**Emne:** Synfaring Einestrand bustadfelt

Bakgrunn: Masfjorden kommune har motteke søknad om ferdigattest frå gbnr. 59/15. Ved vurderinga av denne har ein synfart infrastrukturen i feltet.

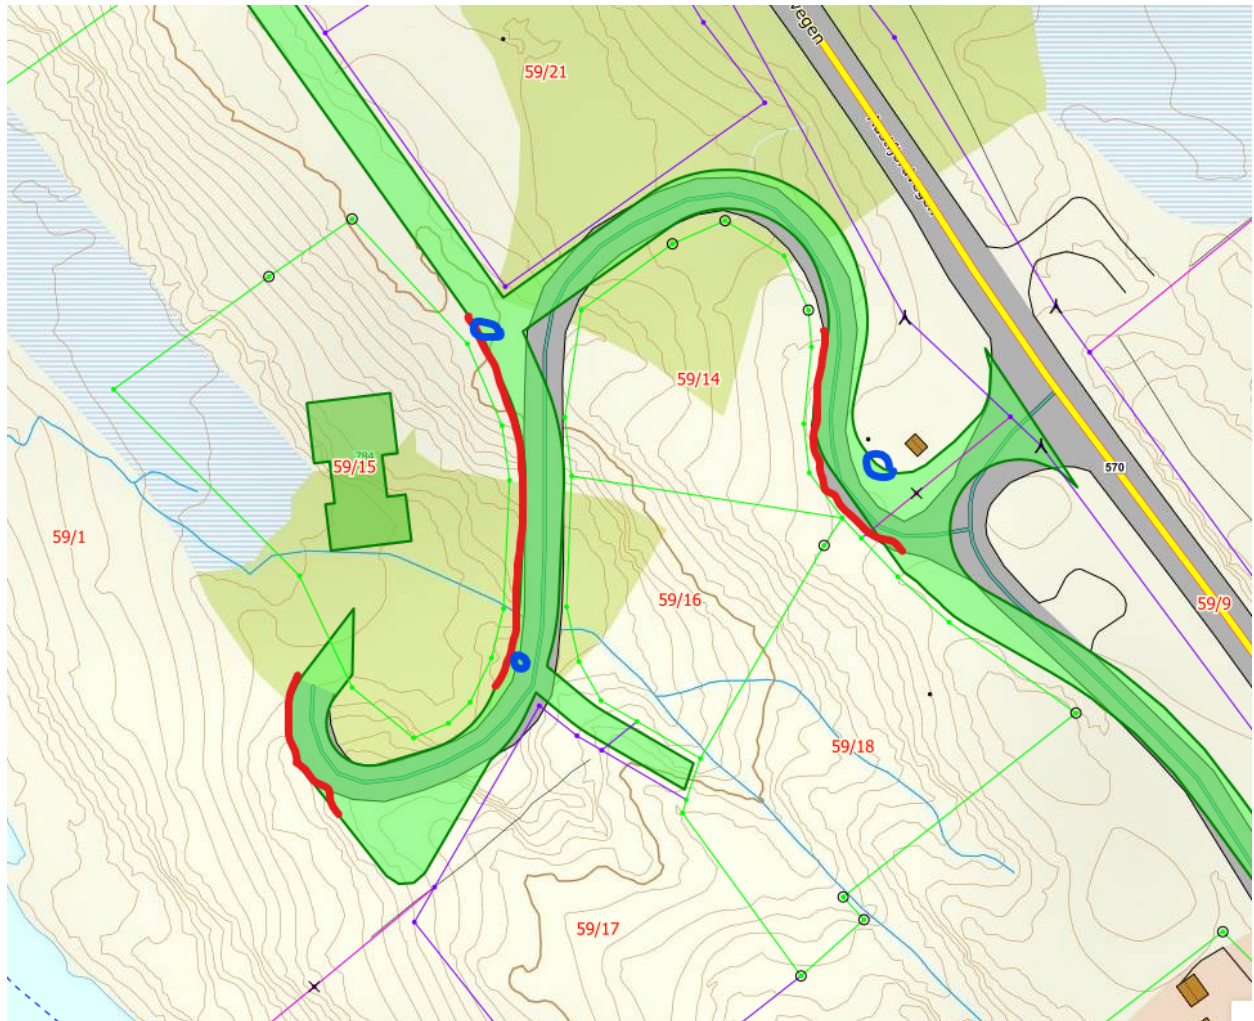
Som påpeika på synfaring manglar vegen i feltet sikring både for kjøretøy, syklistar og gåande, dette må på plass før det kan gjevast midlertidig bruksløyve/ ferdigattest for infrastrukturen i feltet. Vegen/ feltet har i dag fleire plassar der ei utforkøyning vil få store konsekvensar både for kjøretøy og dei som evt. befinn seg nedanfor. Omfanget er omtrentleg vist med raud sterk på kartet under. Tiltakshavar/ søkjar må vurdere endeleg omfang. Eit av vilkåra i løyve i adm. vedtak 180/2019 er at det skal gjevast ferdigattest før tiltaket kan takst i bruk.

Tiltakshavar står fritt til å velgja type sikring, men glidestøpt rekkverk/ Jersey-stein montert etter ansvisning vil ivareta både bilistar og mjuke trafikkantar, slik me kan vurdere det. Stabbesteinsløyving vil ikkje vera tilstrekkeleg, då må det evt. vera ein samanhangande mur med tilstrekkeleg høgd.

Det stå og opne groper der det er sett ned kummar utan at det er gjenfylt. Desse kummane står delvis i vegarealet og må ferdigstillast, før det kan søkjast om bruksløyve/ ferdigattest. Desse er markert med blå sirkel på kartutsnittet.

Før det vert gjeve midlertid bruksløyve/ ferdigattest for noko av bustadane i feltet må nevte tiltak på plass og det må søkjast bruksløyve/ ferdigattest, då personsikkerheita for infrastrukturen i feltet ikkje er ivareteken slik det er i dag.
